Nasz znak: BZP-S.271.277.16.2014.MW  
Oznaczenie sprawy: BZP/129/14

przetargu nieograniczonego na **„Rozbudowa budynku Szkoły Podstawowej nr 10 przy ul. Kazimierza Królewicza 63 w Szczecinie o budynek basenu wraz z zapleczem oraz rozbiórka istniejącego basenu”**

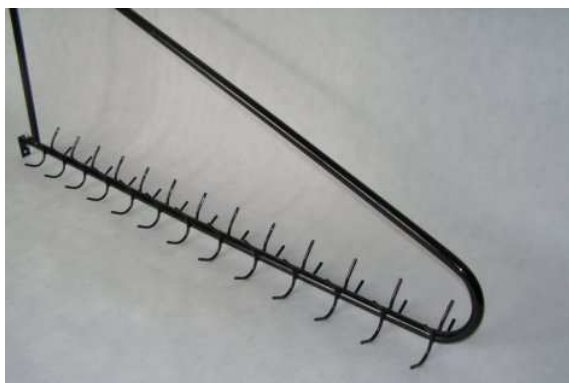
Pozycja nr 226 i 227 przedmiaru robót budowlanych – wieszaki przyściennie obrotowe szt. 8 i wieszaki podwójne szt. 13. Jakiego typu mają być te wieszaki i do czego przeznaczone? Czy do okryć wierzchnich, czy do ręczników kąpielowych?

Należy przyjąć wieszaki przeznaczone na okrycia wierzchnie zgodne z poniższym opisem i grafiką. Uzupełniono opis techniczny w projekcie wykonawczy branży architektonicznej ( patrz opis techniczny str. 47 i 48 - załącznik nr 1 do modyfikacji 5)

Wieszak obrotowy 8szt., przyścienny, jednoramienny.

Wymiary: długość: 140 cm;  
wysokość: 30 cm;  
Kąt obrotu: 180 stopni;

Liczba wieszaków/zawieszek: 13 podwójnych sztuk.
